Erweiterung Zwischenlager Temelín

Umweltverträglichkeitsprüfung

Fachstellungnahme

REPORT
REP-0865

Abbildung 1: Grundriss des Vorhabens (in rot) (UVE 2023)

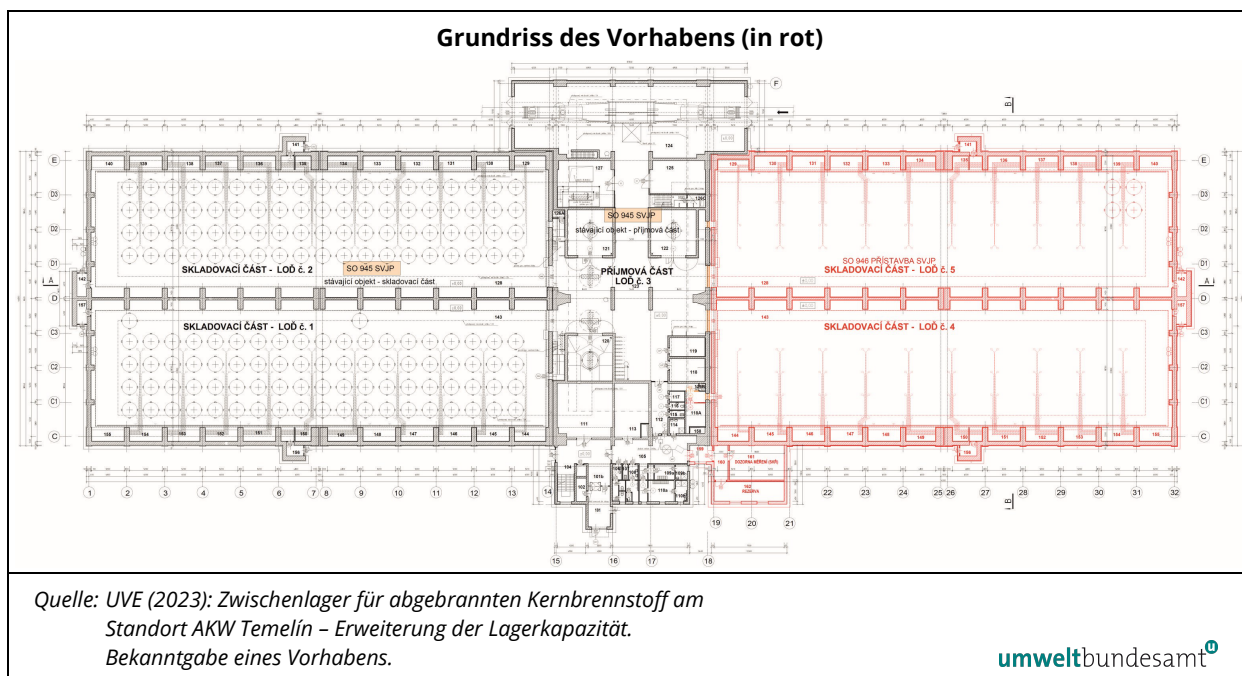
- **F20:** Wäre es möglich, den geplanten Erweiterungsbau des Zwischenlagers mit dickeren Außenmauern zu versehen? Ist dieses geprüft worden oder soll das geprüft werden?

Die Außenwände des Zwischenlagers am Standort Temelín sind laut UVE (2023) nur ca. 0,6 Meter dick. Mit dieser geringen Wandstärke des Lagergebäudes sind die Behälter nicht ausreichend gegen äußere Einwirkungen geschützt. Beispielsweise wurden in deutschen Zwischenlagern in den letzten Jahren Nachrüstungen zur Verbesserung des Schutzes gegen mögliche Terroranschläge durchgeführt. So wurden zusätzliche Außenmauern errichtet, die bestehenden Öffnungen durch andere Gitter geschlossen und Vereinzelanlagen in die Türen eingebaut. Ob derartige Nachrüstungen in der Tschechischen Republik geplant sind, ist nicht bekannt.
